SWAG 10 92 6775

подходит для двигателей:
CDi Мерседес Бенц

Устройство натяжения ремня

SWAG № 10 92 6775
Ср. № 646 200 05 70

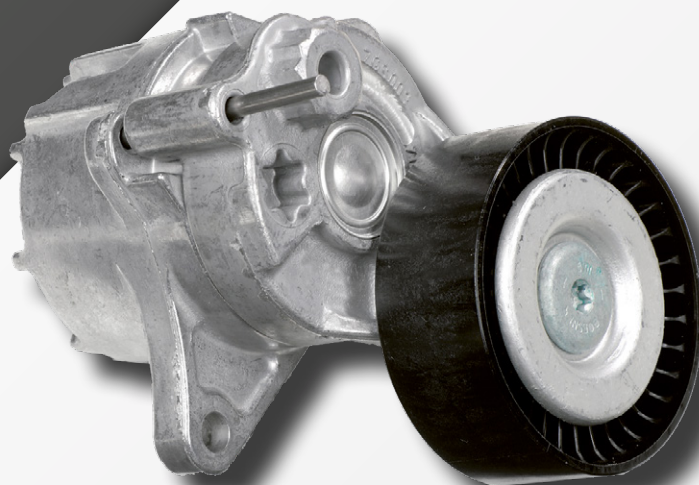
В случае применения первоначального варианта устройства натяжения ремня (ср. №. 611 200 04 70) в процессе эксплуатации автомобиля могут возникать шумы (Производителем первоначальный вариант был заменён на новый).

Причиной возникновения шумов является непосредственный контакт пружины с дном корпуса (1). Высота пружины имеет избыточный размер. Однако при применении пружин в подобных конструкциях решающую роль имеет только параметр скручивания (2), (6). Контакт пружины с литой оправкой (3), а также с дном корпуса (4) производит эти шумы.

Износостойкая пластмассовая втулка (5) отделяет пружину от дна корпуса и предотвращает металлический контакт в области крепления. Поскольку речь идет о параметрах скручивания пружины, высота пружины была уменьшена (6). Контакт пружины с дном корпуса эффективно предотвращается также посредством упора пружины в пластмассовую втулку (7). Таким образом не возникают никакие шумы. В новом варианте (8) стальной стержень, на котором центрируется пружина, выполняется литым.
